**RELATÓRIO DE VISTORIA**

<b>Identificação:</b> DFCR-CSG-RV-049-2025	<b>Datas da Vistoria:</b> 17 e 18/09/2025
	<b>Data do Relatório de Vistoria:</b> 19/09/2025
<b>Identificação do Contrato:</b> CONTRATO SELT Nº 50/2022 – EDITAL CRI nº 0001/2022.	
<b>Objeto do Contrato:</b> concessão da infraestrutura de transporte de trechos integrantes das rodovias ERS-122 (km 0,00 ao km 168,65), ERS-240 (km 0,00 ao km 33,58), RSC-287 (km 0,00 ao km 21,49), ERS-446 (km 0,00 ao km 14,84), RSC-453 (km 101,43 ao km 121,41) e BRS-470 (km 220,50 ao km 233,50).	
<b>Concessionária:</b> Caminhos da Serra Gaúcha – CSG.	
<b>Assunto:</b> vistoria técnica em campo.	
<b>Referência:</b> PROA nº 25/0400-0001259-4.

<b>Identificação:</b> AFA-CSG-VT1-013-18.09.2025_REV002	<b>Data da Vistoria:</b> 17/09/2025 18/09/2025
	<b>Data do Relatório:</b> 19/09/2025
<b>Identificação do Contrato:</b> CONTRATO SELT Nº 50/2022 – EDITAL CRI nº 0001/2022.	
<b>Objeto do Contrato:</b> concessão da infraestrutura de transporte de trechos integrantes das rodovias ERS-122 (km 0,00 ao km 168,65), ERS-240 (km 0,00 ao km 33,58), ERS-446 (km 0,00 ao km 14,84), RSC-453 (km 101,43 ao km 121,41), RSC-287 (km 0,00 ao km 21,49) e BRS-470 (km

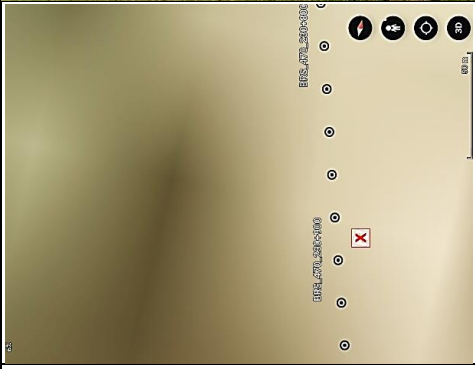
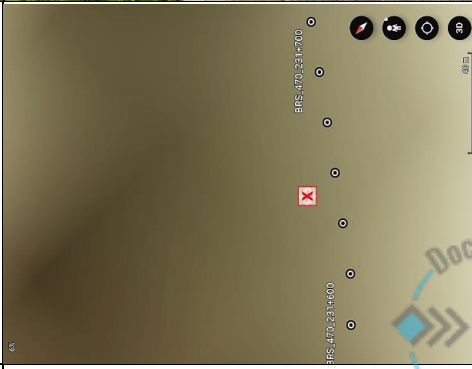
<p>27</p>			<p>Dispositivo de Drenagem Danificado Item 3.1.4 do PER</p>	<p>BRS 470 229+975</p>	<p>Decrescente</p>	<p>72 horas</p>
<p>28</p>			<p>Dispositivo de Drenagem Obstruído Item 3.1.4 do PER</p>	<p>BRS 470 229+990</p>	<p>Decrescente</p>	<p>72 horas</p>

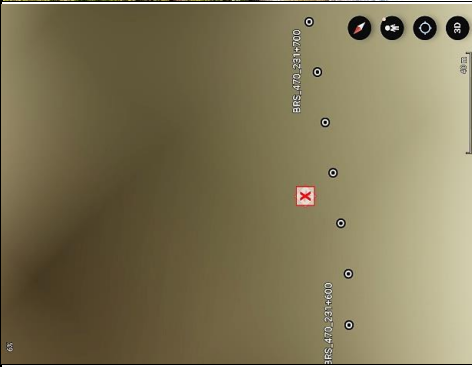
<p>29</p>			<p>Dispositivo de Drenagem Danificado Item 3.1.4 do PER</p>	<p>BRS 470 229+995</p>	<p>Decrescente</p>	<p>72 horas</p>
<p>30</p>			<p>Dispositivo de Drenagem Danificado Item 3.1.4 do PER</p>	<p>BRS 470 230+845</p>	<p>Decrescente</p>	<p>72 horas</p>
